**DEMANDE DE PERMIS D'URBANISME PU – W628/2019 – Piétonnier rue Wiertz**  
**AVIS DE L'AQL (ASSOCIATION DU QUARTIER LÉOPOLD asbl)**

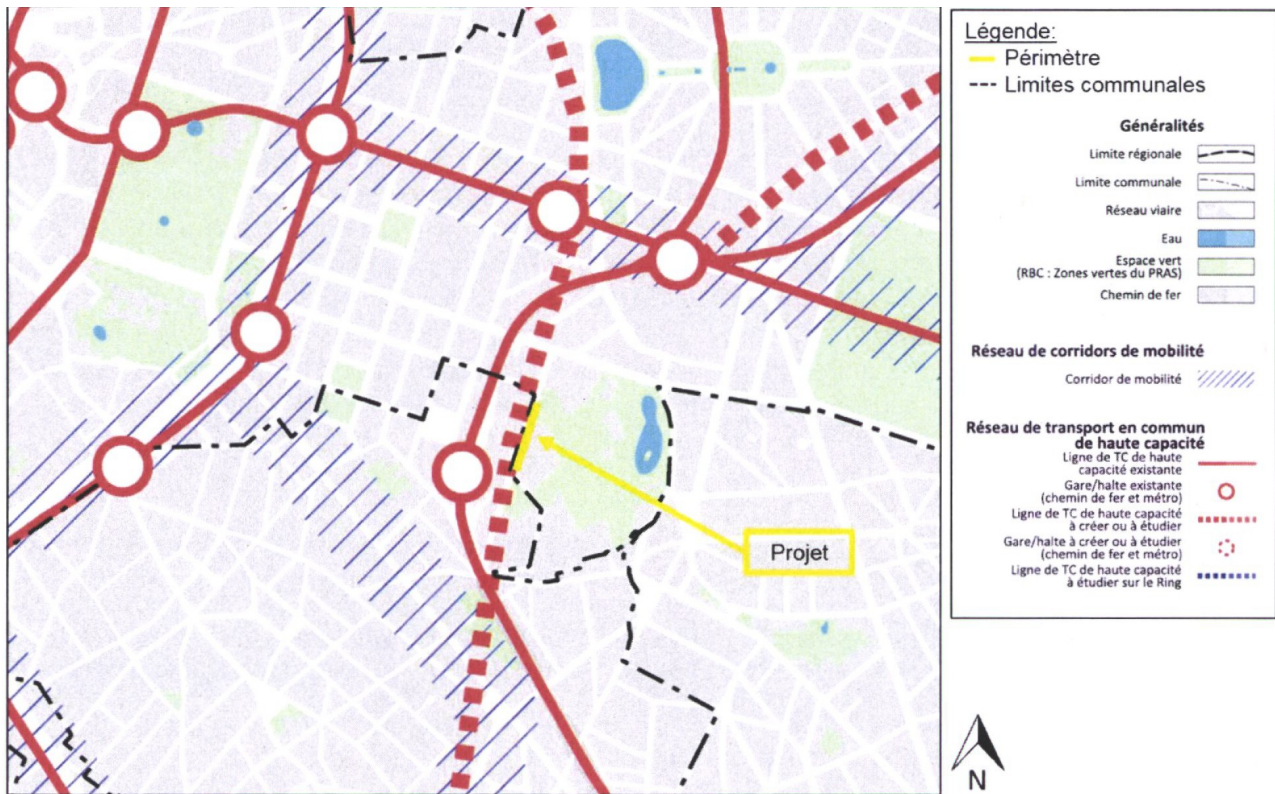
En tant qu'habitants du quartier, notre constat est que le report de trafic dû à la fermeture à la circulation de la rue Wiertz, a un impact indéniable sur les rues avoisinantes, notamment sur la chaussée de Wavre et cela jusqu'à la chaussée d'Etterbeek, en particulier à la pointe du matin, aggravant de ce fait une situation précédemment déjà critique.

◦ **Déplacements dans le quartier Léopold** : pour rejoindre rapidement le tunnel Belliard, en quittant le quartier, les voitures sont reportées vers les rues suivantes : chaussée de Wavre, rue d'Idalie, place du Luxembourg, rue d'Arlon, chaussée d'Etterbeek, rue du Trône,... Des axes déjà sursaturés et embouteillés la plupart du temps.

Le chemin d'accès au tunnel se voit compliqué, ce qui oblige donc les automobilistes à de nombreux détours, rallongeant leur trajet et les nuisances qui en découlent. Cela concerne non seulement les habitants et les usagers habituels du quartier, mais aussi les visiteurs des musées (Institut des Sciences naturelles, Musée Wiertz) dont de nombreux non-Bruxellois, connaissant mal le quartier, et qui « tournent en rond » afin de trouver la sortie de ce qui, à cause de la fermeture la rue Wiertz, s'apparente à un véritable labyrinthe.
